Zamawiający:
Samodzielny Publiczny ZOZ
Wojewódzki Szpital Zespolony im. Jędrzeja Śniadeckiego
ul. M. Skłodowskiej – Curie 26
15-950 Białystok

Numer pisma: DA.ZP.242.39.2.2021

Dotyczy: postępowania o udzielenie zamówienia publicznego prowadzonego w trybie podstawowym na podstawie art. 275 ust. 1 ustawy z dnia 11 września 2019 roku Prawo zamówień publicznych (tj. Dz.U. z 2019 r. poz. 2019 ze zm.) na **dostawę akcesoriów i części wymiennych do aparatury medycznej**, oznaczenie postępowania: DA.ZP.242.39.2021.

2. Pakiet nr 14, poz. 2

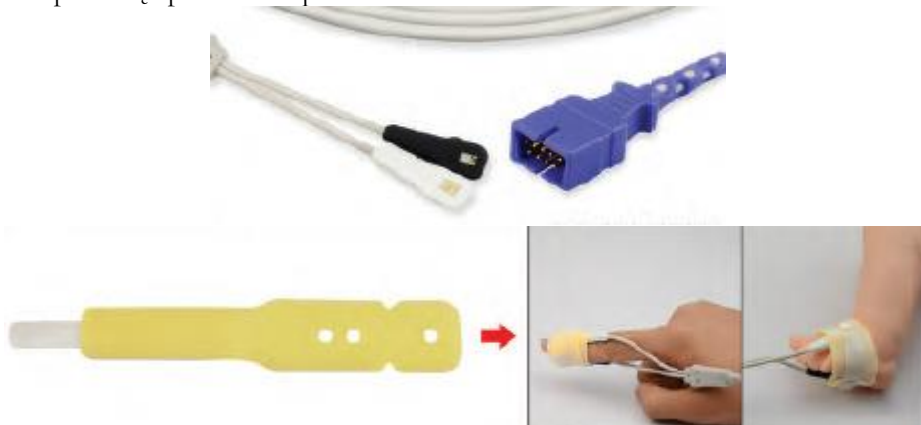
Czy zamawiający dopuści odpowiednik głowicy 2264LAX?

Odpowiedź: Tak.

1. Pakiet nr 21, poz. 2

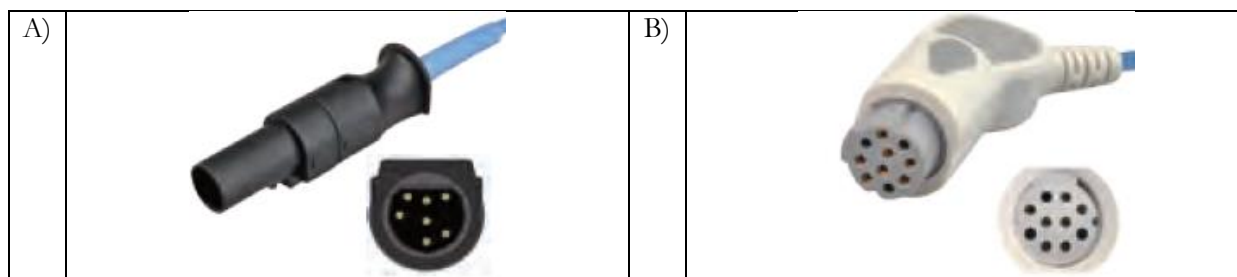
Czy zamawiający dopuści pediatryczny czujnik temperatury powierzchniowej?

Odpowiedź: Tak.
